**Avis de la mission régionale d'autorité environnementale
sur le renouvellement et l'extension d'une carrière et la
mise en compatibilité du plan local d'urbanisme de
Loyettes dans le département de l'Ain (01)**

Avis n° 2026-ARA-AP-2091-N020328

Avis du 31 août 2026

Illustration 3: Comparaison du règlement graphique du PLU avant et après mise en compatibilité (source : dossier)

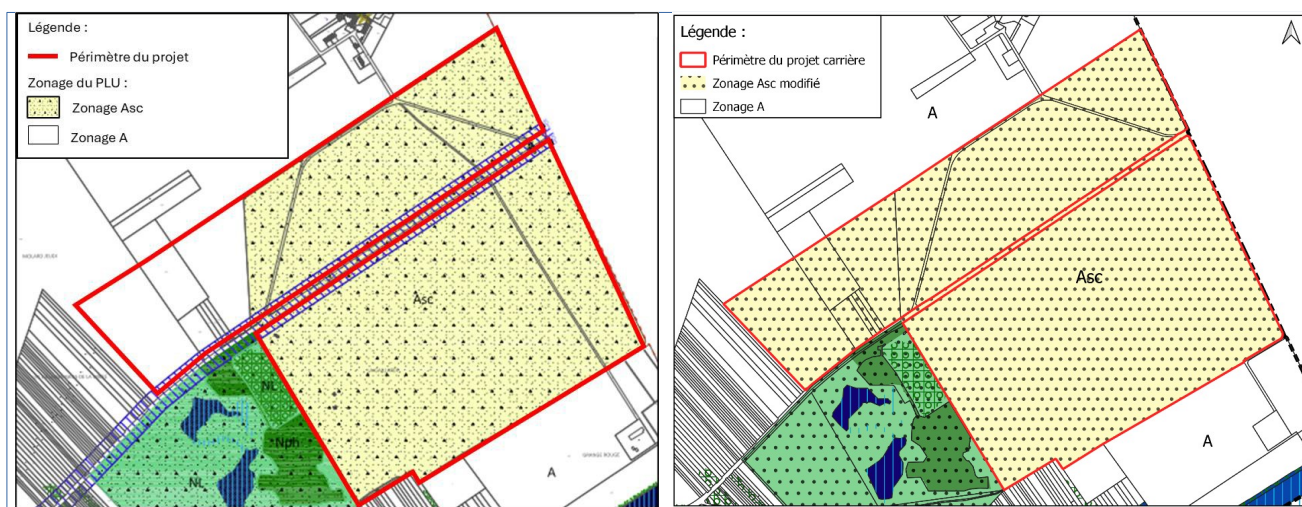
Le rapport environnemental s'appuie largement sur les mesures d'évitement, de réduction et de remise en état définies par le projet industriel d'extraction. Pourtant, l'évaluation environnementale du document d'urbanisme a pour objet d'apprécier les effets structurants de l'ouverture pérenne de droits du sol attachés à la zone Asc. Si le recours aux données de l'étude d'impact de l'ICPE est pertinent pour caractériser l'état initial et la sensibilité du site, il convient de veiller à bien distinguer

la gestion opérationnelle de l'ICPE et la portée juridique des dispositions introduites dans le PLU. En effet si l'exploitation de la carrière projetée par l'actuel opérateur devait être modifiée, interrompue ou reprise ultérieurement par un tiers sous des modalités techniques distinctes, les nouvelles règles du PLU (possibilité d'excavation alluvionnaire en nappe sur 18,7 ha supplémentaires et hauteur des ouvrages autorisée jusqu'à 14,4 m) demeurerait pleinement opposables.

L'Autorité environnementale recommande que le règlement écrit de la zone Asc intègre, indépendamment de l'exploitant en place, des garanties minimales portant sur la hauteur des installations, les modalités de remise en état et la protection des éléments naturels identifiés, afin que ces engagements demeurent opposables en cas de changement d'exploitant ou de modalités techniques.
